L.dz. DS / 959 / 2008

HYDROEKO Jerzy Jarzab
ul. Z. Kossak-Szatkowskiej 10/14
43-400 Cieszyn

*Dotyczy: warunków technicznych dla projektowanej kanalizacji sanitarnej w rejonie ulic:
Katowickiej i Hażlaskiej w Cieszynie oraz uzgodnienia trasy w/w kanalizacji.*

Do przedstawionej – na załączonym rysunku pt.: „Projekt zagospodarowania terenu”, oprac. 11.2008 - propozycji trasy kanalizacji wnosi się następujące uwagi, które prosimy przeanalizować i uwzględnić w opracowywanym projekcie technicznym.

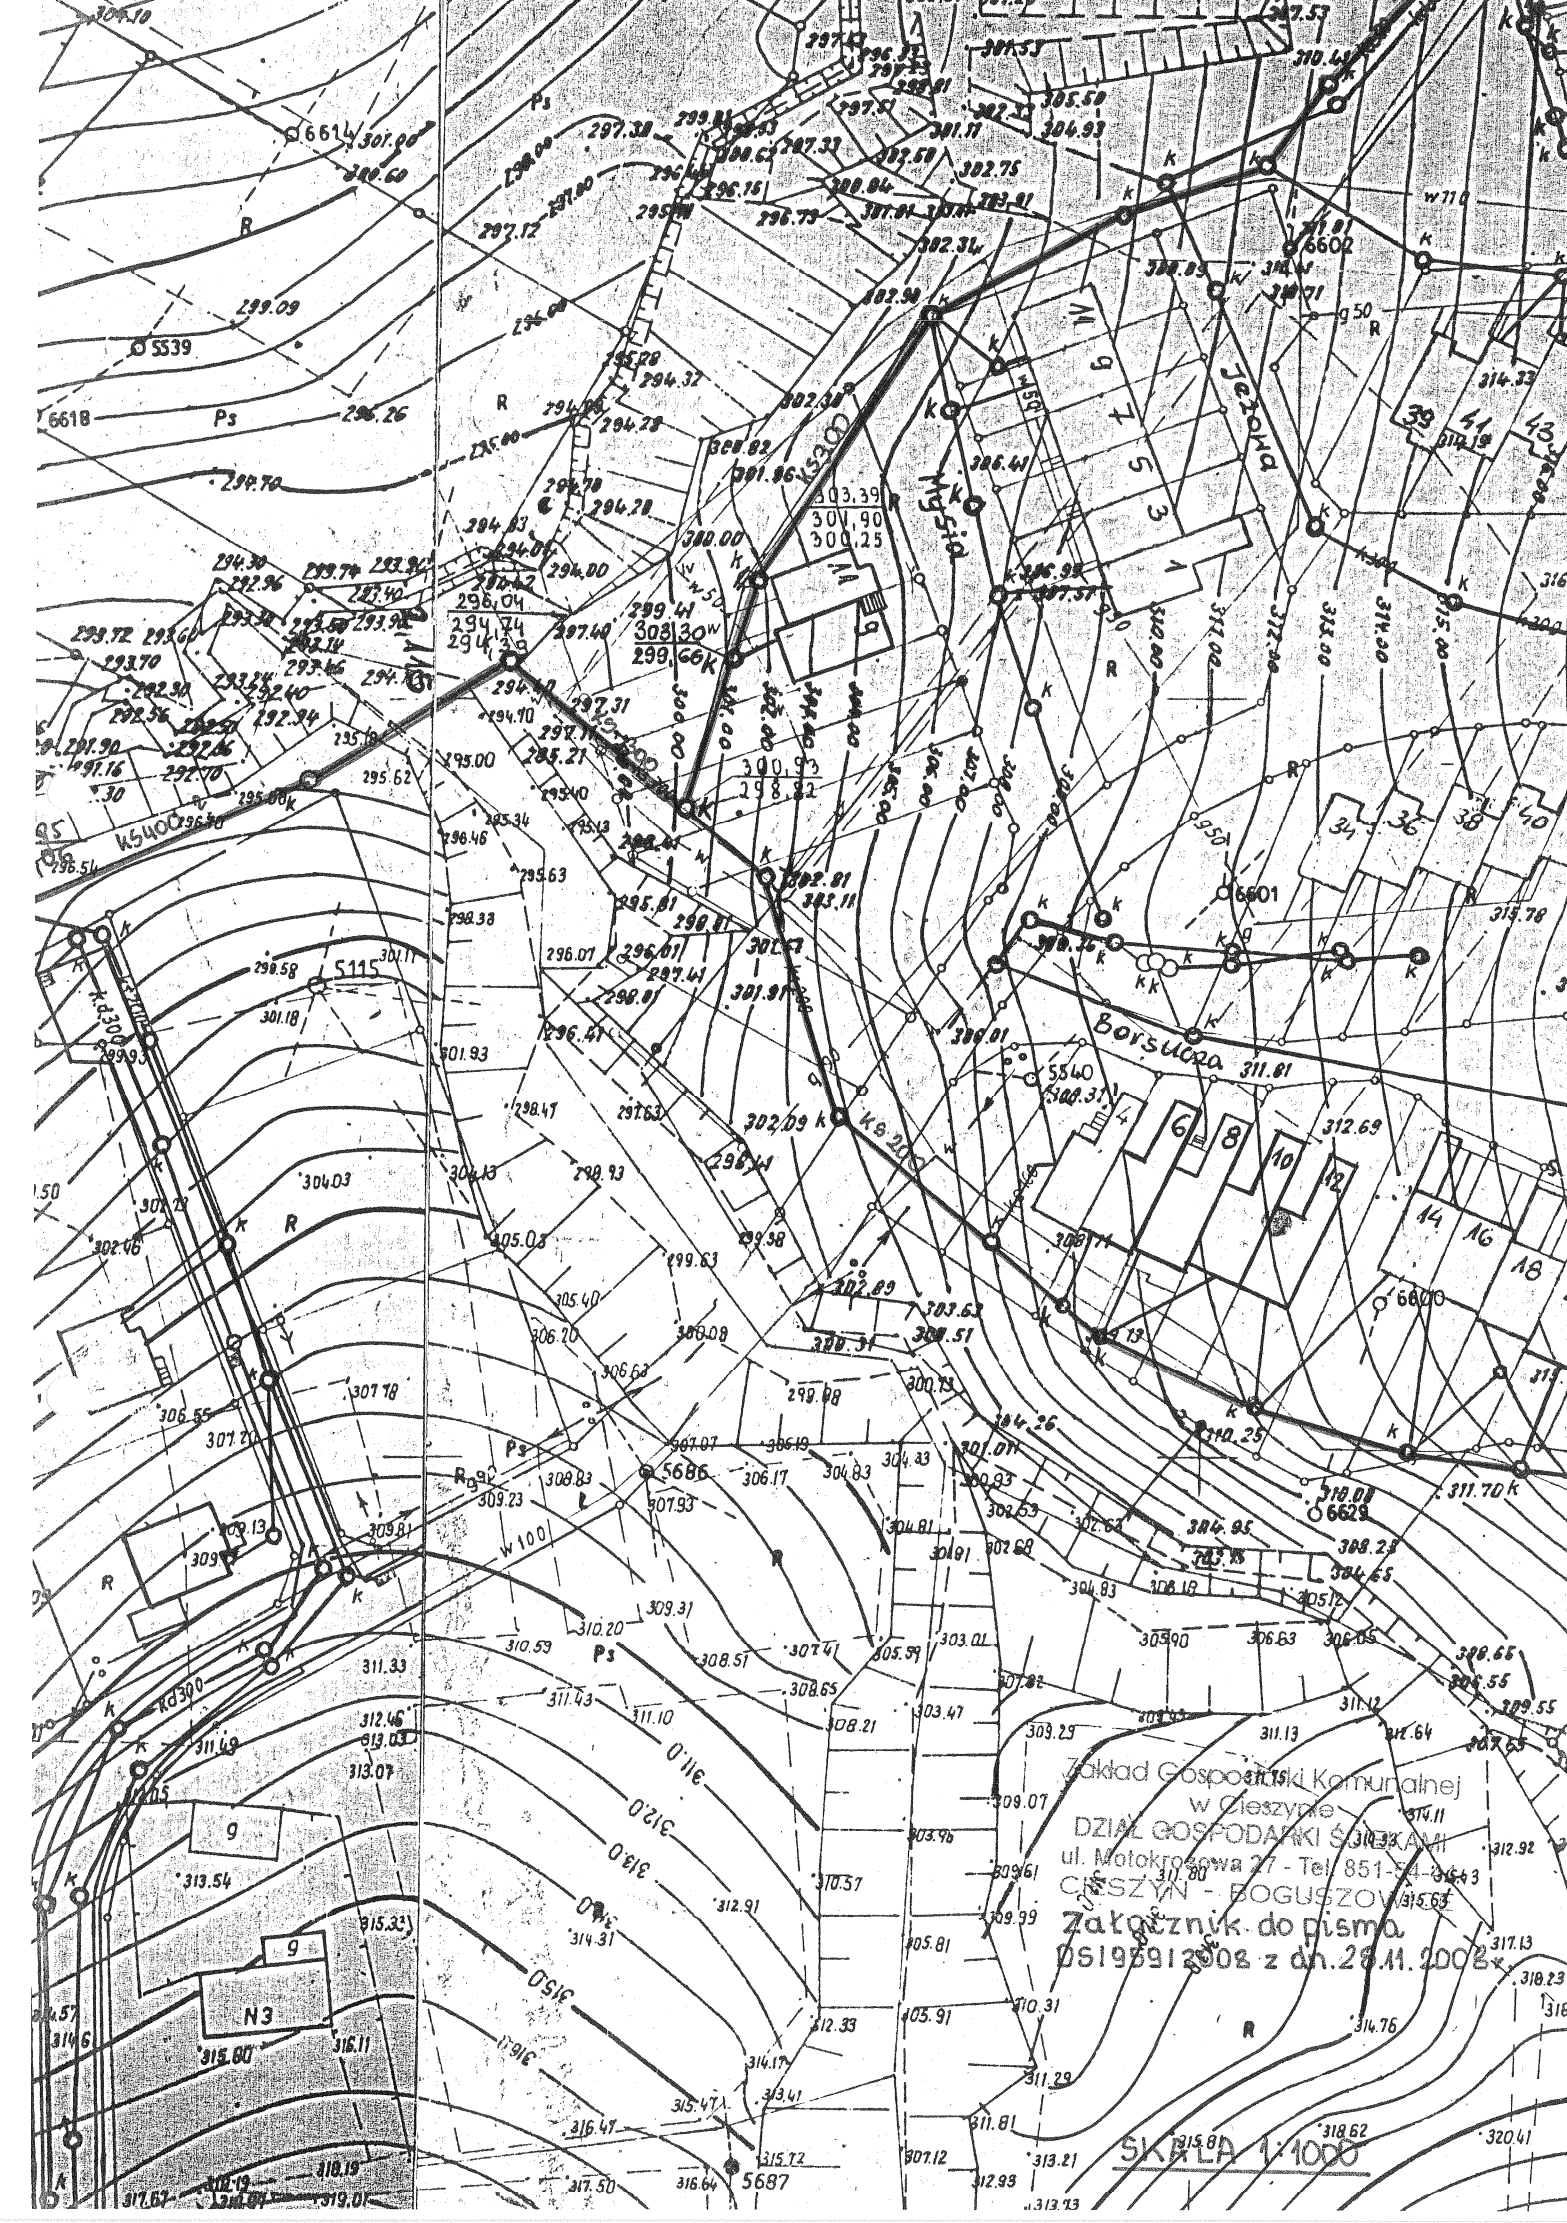
- Projektowana kanalizacja sanitarna stanowić będzie również odbiornik ścieków dla zaprojektowanej kanalizacji sanitarnej w rejonie ulic: Pikiety i Owocowej w ramach „Projektu wykonawczego budowy kanalizacji sanitarnej w rejonie ulicy Pikiety i Przepilińskiego w Cieszynie”, oprac. przez BPIRIE „Środowisko” z Bielska-Białej, w lutym br., na zlecenie Gminy Cieszyn. Projekt jest do wglądu w tut. Zakładzie oraz w Wydziale Inwestycji Miejskich UM. W związku z tym projektowany kanał główny zaleca się włączyć - zgodnie z w/w warunkami technicznymi – do kolektora sanitarnego “Kalembice”, a nie do kanalizacji sanitarnej $\phi 200\text{mm}$, biegnącej na tyłach posesji przy ul. Borsuczej, której stan techniczny nie jest zadowalający.

- W przypadku braku możliwości włączenia projektowanego ciągu głównego do kolektora i konieczności włączenia go do istniejącej kanalizacji sanitarnej $\phi 200\text{mm}$, należy w przedmiotowej inwestycji ująć wymianę w/w kanalizacji sanitarnej $\phi 200\text{mm}$ na odcinku przynajmniej od miejsca włączenia projektowanego ciągu do tej kanalizacji - do włączenia tej kanalizacji do kolektora. Celowym byłoby przesunięcie kanalizacji poza zagospodarowane posesje przy ulicy Borsuczej. Ponadto należy sprawdzić, czy średnica 200mm będzie wystarczająca dla przyjęcia dodatkowych ilości ścieków (o czym była mowa wyżej). Roboty należy uzgodnić ze wszystkimi użytkownikami uzbrojenia terenu oraz właścicielami / administratorami działek, przez które przebiega / ma przebiegać kanalizacja, oraz zgłosić / uzyskać pozwolenie na budowę w Wydziale Architektury i Budownictwa Starostwa Powiatowego w Cieszynie.

- Naszym zdaniem należy doprojektować – równoległe do kanału głównego - drugi ciąg kanalizacji dla umożliwienia grawitacyjnego odprowadzania ścieków z planowanej zabudowy w jednostce 2. MN2 po wschodniej stronie kanału głównego. Alternatywą do powyższego może być odpowiednie zagłębienie kanału głównego.

- Projektowany kanał, usytuowany bliżej ul. Katowickiej, nie powinien przebiegać w nasypach lub równoległe do warstwic.
- W/w kanał należy odsunąć od istniejącej zabudowy przy ul. Katowickiej 71 na odległość min 4m.
